PARECER DE VISTAS

Processo Administrativo nº PA/Nº 3245/2020 – Classe 4 * – SUPPRI

Vale S.A./Coprodutos - Areia Mina Brucutu

PARECER TÉCNICO DE LICENÇA AMBIENTAL SIMPLIFICADA (RAS)- S/Nº - 17/08/2020

Em vermelho estão assinalados os direitos minerários informados no Parecer Técnico de LAS/RAS da SUPPRI.

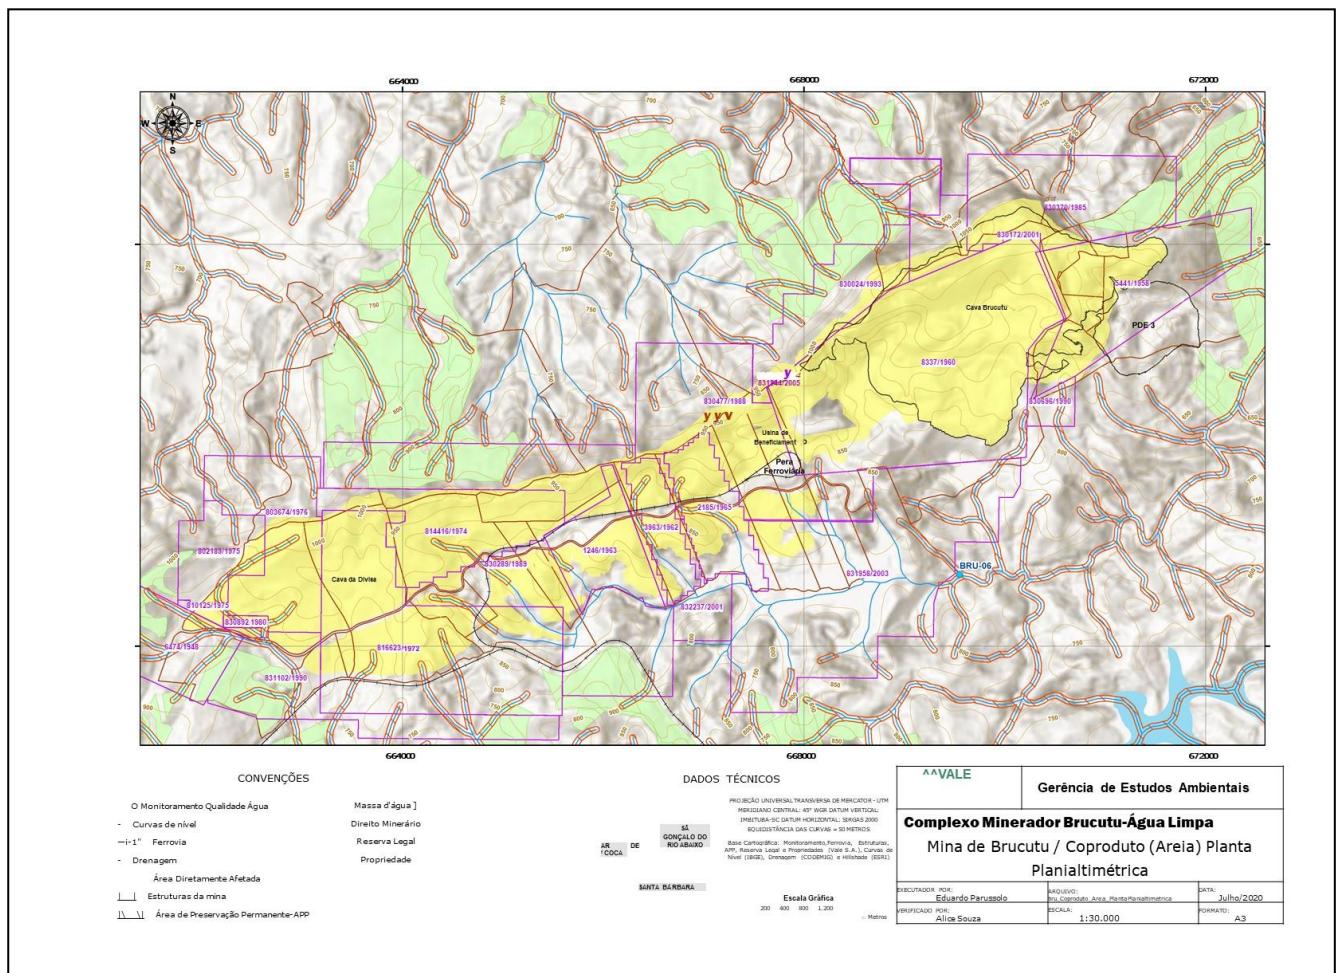
Observa-se também que nesse documento da Vale é informado que **"areia" é uma das substâncias minerais dos 15 (quinze) direitos minerários** – junto com ferro, minério de ferro, minério de ouro e ferro manganês – **mesmo com a observação de que "será solicitado aditamento de substância (areia) junto à ANM"** (grifo nosso) nos que estão assinalados com *.

E **ressalta aos olhos a totalidade da área concedida: 2648,73 hectares.**

No mapa acima, **“Complexo Minerador Brucutu-Áqua Limpa - Mina de Brucutu / Coproduto (Areia)** - Planta Planialtimétrica, da Gerência de Estudos Ambientais” (grifo nosso), de julho/2020, um dos documentos apresentados pela Vale no PA SLA

3245/2020, a Área Diretamente Afetada (ADA) engloba mais direitos minerários que aqueles informados no Parecer Técnico de LAS/RAS da SUPPRI, alguns deles no município de Barão de Cocais.

Dante dos fatos acima expostos entendemos que no PA SLA 3245/2020 - na forma que foi apresentado pela SUPPRI à CMI/COPAM para deliberação através do Parecer Técnico de LAS/RAS- Houve FRAGMENTAÇÃO DO LICENCIAMENTO, o que viola o Art. 11 da DN 217/2017 (grifo nosso):

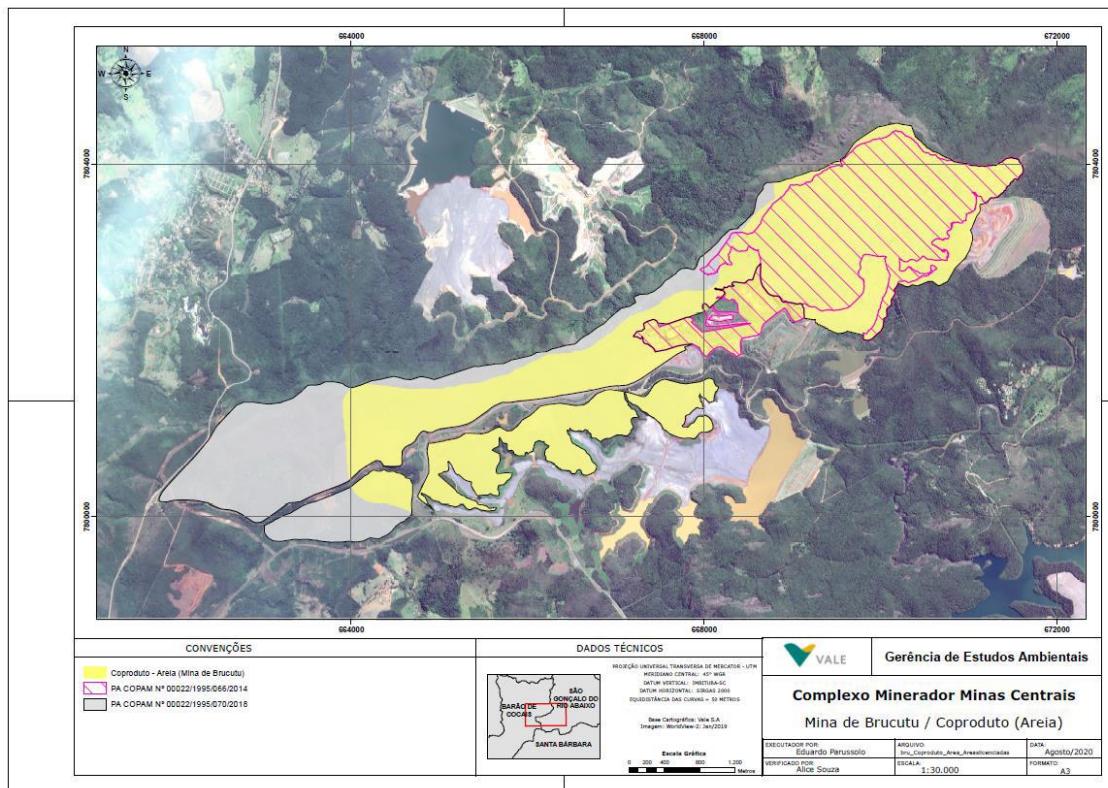
A licença ambiental emitida no PA 00022/1995/070/2017, através do Certificado nº 001/2018, foi LI+LO e não LP+LI, conforme se verifica no referido documento:

Nesse certificado também se constata que **a Mina de Brucutu está nos municípios de Barão de Cocais e São Gonçalo do Rio Abaixo**, apesar do PL 3245/2020 referente à “Vale S.A./Coprodutos - Areia Mina Brucutu” ter sido pautado na CMI/Copam somente como São Gonçalo do Rio Abaixo.

Para conhecimento, segue o mapa que faz parte do ofício da Vale de 07/08/2020 no qual se pode constatar a Área Diretamente Afetada (ADA) deste processo de licenciamento segundo o ofício supracitado:

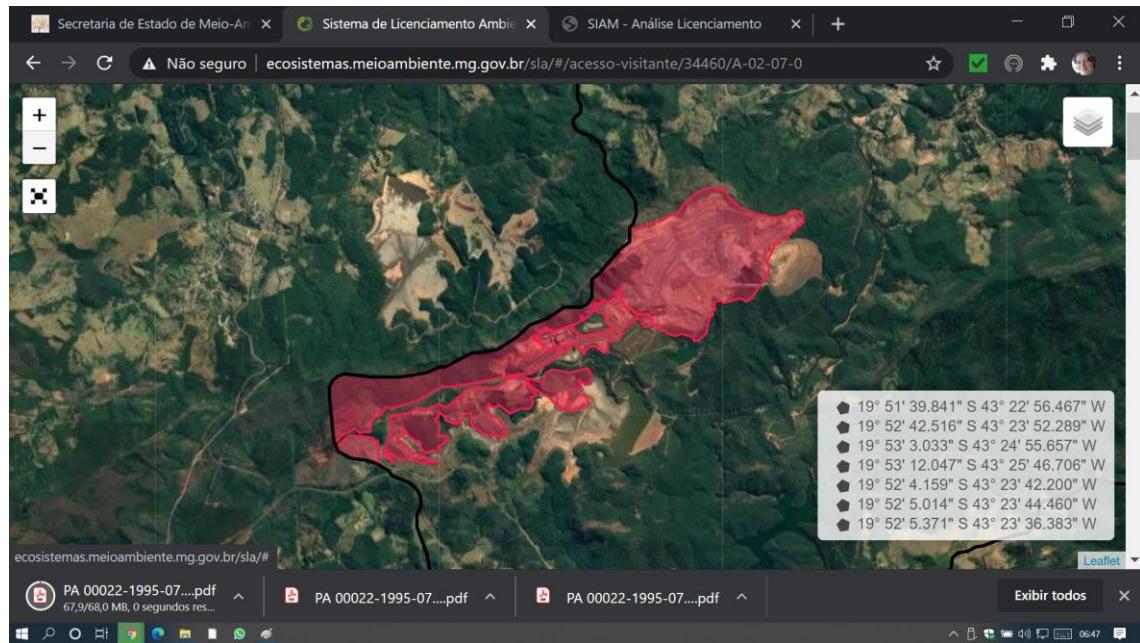
Esse mapa é semelhante ao constante do SLA no que se refere ao PA 3245/2020:

Mas essa área delimitada acima não coincide com a área licenciada no PA 00022/1995/070/2017 ao quanto PA SLA 3245/2020 está vinculado.

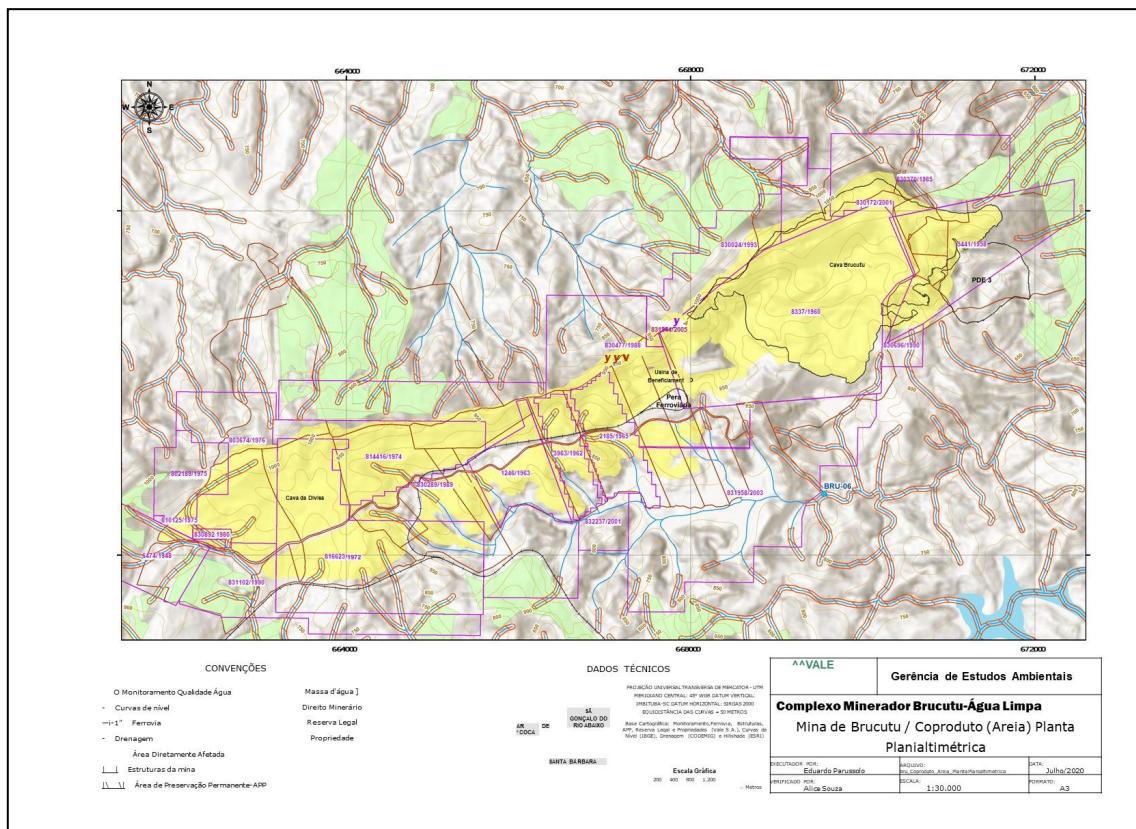
Ainda em consulta aos documentos que fazem parte do PA SLA 3245/2020, se localizou o mapa “Complexo Minerador Brucutu-Água Limpa - Mina de Brucutu / Coproduto (Areia) - Planta Planialtimétrica, da Gerência de Estudos Ambientais, de julho/2020, no qual a Área Diretamente Afetada (ADA) é diferente do mapa anterior:

De acordo com o “Termo de Referência para Elaboração do Relatório Ambiental Simplificado – RAS” preenchido, na página 8, a Área Diretamente Afetada (ADA) é de 926, 21 hectares.

Assim, estamos diante de uma nova atividade de “lavra” do chamado “coproduto” especificado como “areia” numa área de 926, 21 hectares (equivalente a 1.296 campos de futebol do Mineirão), sem informações sobre o escoamento (mas com indícios que a maior parte será por trem, não se sabe para onde), sem Plano de Aproveitamento Econômico (PAE) junto à ANM (como poderá ser visto no item a seguir), sem gerar nenhum novo emprego, com informações contraditórias em relação à caracterização do empreendimento e com fragmentação do licenciamento.
